OGGETTO: COMUNE DI MARUGGIO (TA) - ID 9.59 - Parere di Compatibilità Paesaggistica ai sensi dell'art. 96 co. 1 lett. d) delle NTA del PPTR per il Piano di lottizzazione del Sub Comparto n. 1 del Comparto Urbanistico C11 del Comune di Maruggio.

ALLEGATO A

**ID 9.59 - Parere di Compatibilità Paesaggistica ai sensi dell'art. 96 co. 1 lett. d) delle NTA del
PPTR per il Piano di lottizzazione del Sub Comparto n. 1 del Comparto Urbanistico C11 del
Comune di Maruggio.**

Figura 26 - stralcio dell'elaborato TAV.16

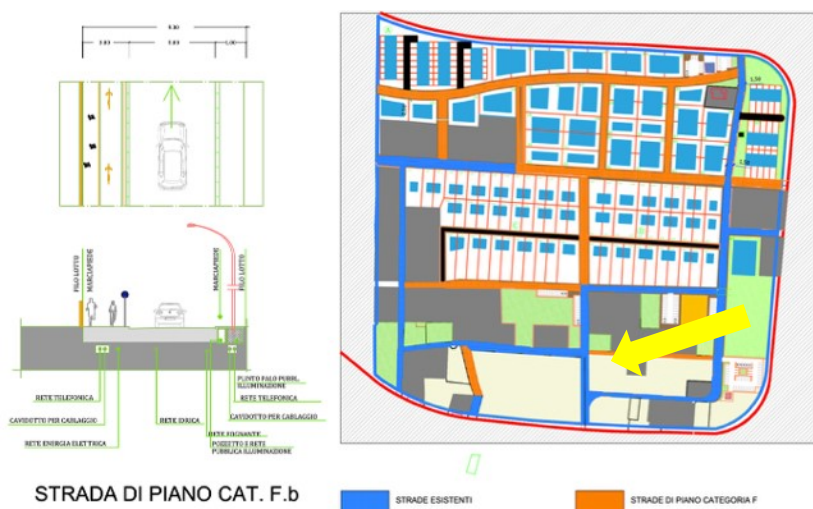
Come rappresentato nelle figure nn. 25 [Figura 21] e 26 [Figura 22], il P. di L. prevede la rimozione della vegetazione esistente nel BP-Bosco finalizzata all'apertura di un nuovo tratto stradale (cfr. riquadro rosso) nonché all'ampliamento della viabilità esistente ovvero delle strade sterrate (cfr. riquadri giallo), della larghezza compresa tra i 3,00 e i 5,00 metri, alla dimensione di 9,00 e 10,00 m come si evince dagli elaborati TAVV 16 e 18 (cfr fig. 27), delle quali non è verificata la legittimità e lo status giuridico della proprietà.

Con riferimento al **rilievo n. 2** il proponente ha apportato modifiche al progetto stralciando le viabilità interferenti con il **BP – Boschi** attraverso un sistema di viabilità alternativo, riscontrando che:

Figura 39 - tavola n. 14 - planimetria generale del piano

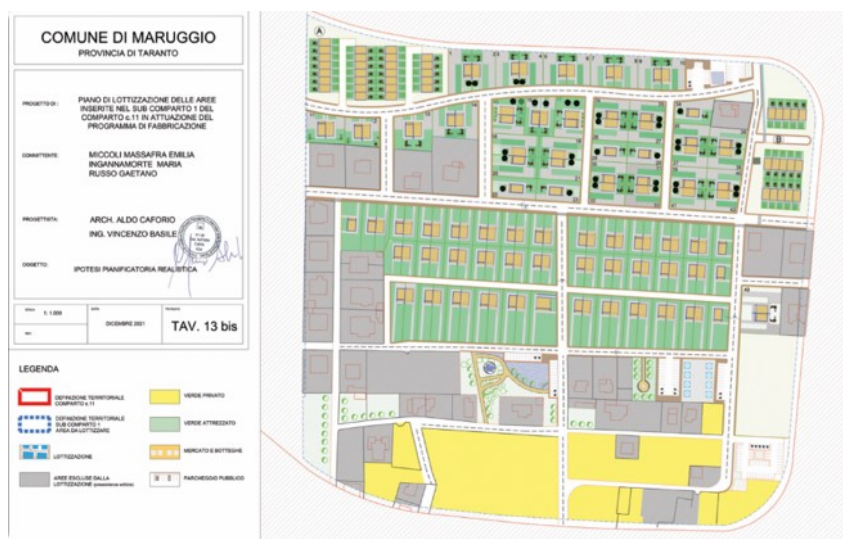
*Pertanto, come evidenziato nel paragrafo **Analisi del contesto paesaggistico di riferimento**, in cui viene richiamato l'elaborato 4.2 del PPTR, il Piano Paesaggistico intende **salvaguardare e valorizzare le aree inedificate di maggior pregio naturalistico ancora presenti lungo la costa** al fine di creare una cintura costiera di spazi aperti ad **alto grado di naturalità per il potenziamento della resilienza ecologica dell'ecotono costiero**. Nel caso dei fronti mare occupati da insediamenti e piattaforme a prevalente specializzazione residenziale-turistico-ricettiva, come parte dell'area di intervento, talvolta si rendono necessari progetti che puntino alla riduzione della pressione insediativa sugli ecosistemi costieri."*

Figura 44 – nota prot. n. 239108 del 07/05/2025

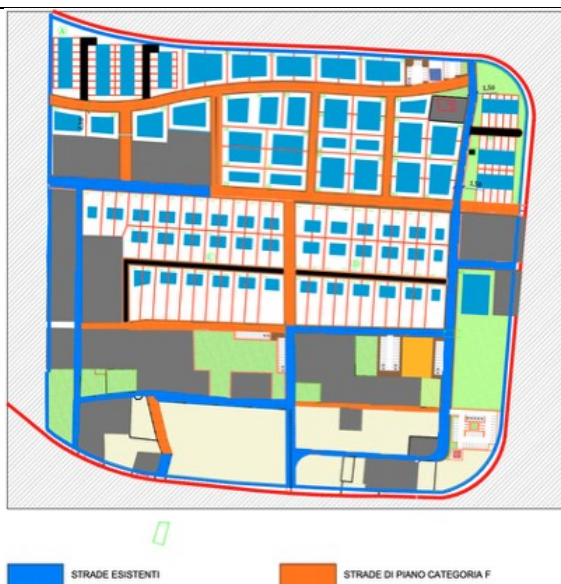
Con riferimento al **rilievo n. 3** il proponente ha apportato modifiche al progetto stralciando le interferenze del progetto (es. lotti edificabili indicati con i numeri da C28 a C38 e da D23 a D33) con l'**UCP - Area di rispetto dei Boschi** e riscontrando che:

"In riscontro al rilievo tutti gli elaborati hanno preso atto dell'osservazione ed i lotti in Piano sono stati ridefiniti non invadendo la perimetrazione dell'UCP Area di rispetto dei boschi. [...] Accogliendo l'osservazione formulata, il piano è stato adeguato non modificando la viabilità esistente posta nella parte sud del Piano e mantenendo l'attuale configurazione.

Inoltre tutte le aree destinate a standard previste in Piano destinate a parcheggio e mercati botteghe sono state allocate nella parte a Nord del Piano non interessata da Beni Paesaggistici o da Ulteriori Contesti Paesaggistici.

In conclusione, tutte le aree interessate dagli UCP sono state destinate a verde."

Figura 49 – nota prot. n. 0375376/2026 del 26/06/2026.

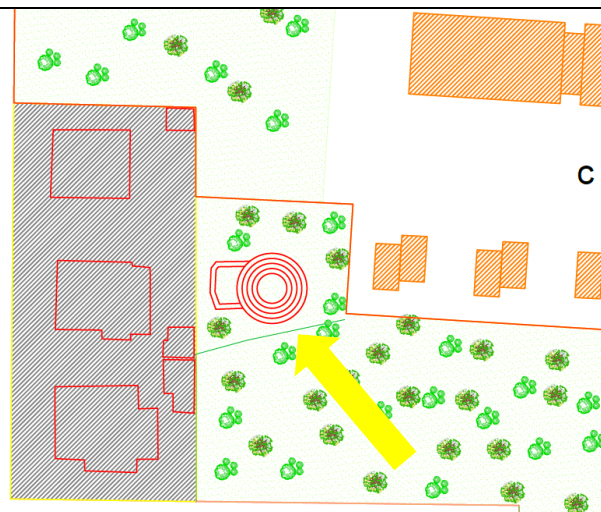
Dalla sovrapposizione della planimetria di Piano con l'ortofoto si evince che detto manufatto è oggetto di demolizione per far spazio ad una unità edilizia da insediare **in contrasto con le direttive della scheda PAE0142, prescrittiva ai sensi dell'art. 79 co. 1 che assumono valore prescrittivo per l'area in questione. A mente della suddetta scheda di identificazione e definizione della specifica disciplina d'uso** infatti "[...] tutti i piani e i progetti di iniziativa pubblica o privata [...] individuano anche cartograficamente i manufatti edilizi tradizionali del paesaggio rurale al fine di garantirne la tutela [...] promuovono azioni di salvaguardia e tutela dell'integrità dei caratteri morfotipologici e funzionali dell'edilizia rurale con particolare riguardo alla leggibilità del rapporto originario tra i manufatti e la rispettiva area di pertinenza."

Nella Figura 48, con la freccia gialla, si evidenzia la sostituzione del manufatto con edifici bifamiliari.

Con riferimento al **rilievo n. 4** il proponente ha apportato modifiche al progetto preservando il trullo dalla demolizione e integrando detto bene nel sistema del verde di Piano.

“Accogliendo l’osservazione formulata il Piano è stato modificato ed aggiornato liberando l’area ove è presente il trullo e prevedendo un’area di pertinenza dello stesso al fine di una sua valorizzazione.”

Nella Figura 49, con la freccia gialla, si evidenzia l’integrazione del manufatto con il sistema del verde.

Figura 52 – nota prot. n. 0375376/2026 del 26/06/2026 – in rosso è evidenziato il varco di connessione

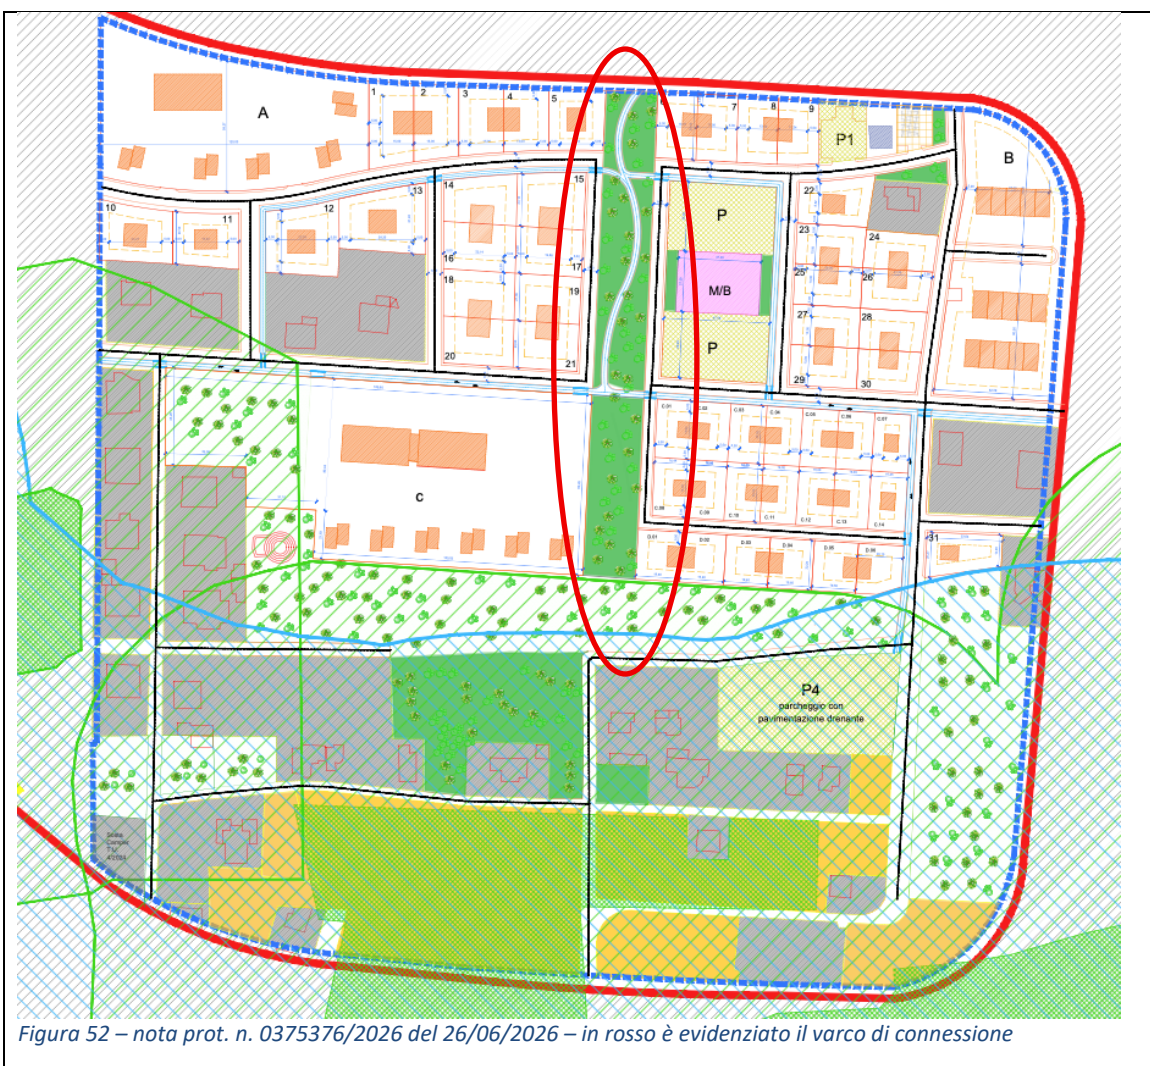
Al fine di limitare trasformazioni che compromettano la funzionalità della rete ecologica e prevedere misure atte a tutelare la conservazione dei lembi di naturalità costituiti da boschi, cespuglieti e arbusteti si dovrà prevedere un assetto planivolumetrico, multifunzionale, integrato con il contesto limitrofo esistente che garantisca la salvaguardia e valorizzazione delle aree inedificate di maggior pregio naturalistico. In particolare, la nuova configurazione dovrà favorire la connessione ecologica tra il bosco circostante e la campagna retrostante e consentire la formazione di aree di rinaturalizzazione."

"Accogliendo l'osservazione formulata, il Piano è stato modificato individuando un'area libera di collegamento tra l'UCP, Fascia di Rispetto del Bosco e la zona agricola posta a nord del Piano. Tale area assume il ruolo di connessione spaziale e fisica le aree libere da edificazione e/o trasformazione. Tale aree si configura come verde pubblico da cedere al Comune di Maruggio con la funzione di riduzione della pressione insediativa sugli ecosistemi."

Il contrasto di cui al rilievo n. 6, comunicato con nota prot. n. 239108 del 07/05/2025, si ritiene superato.
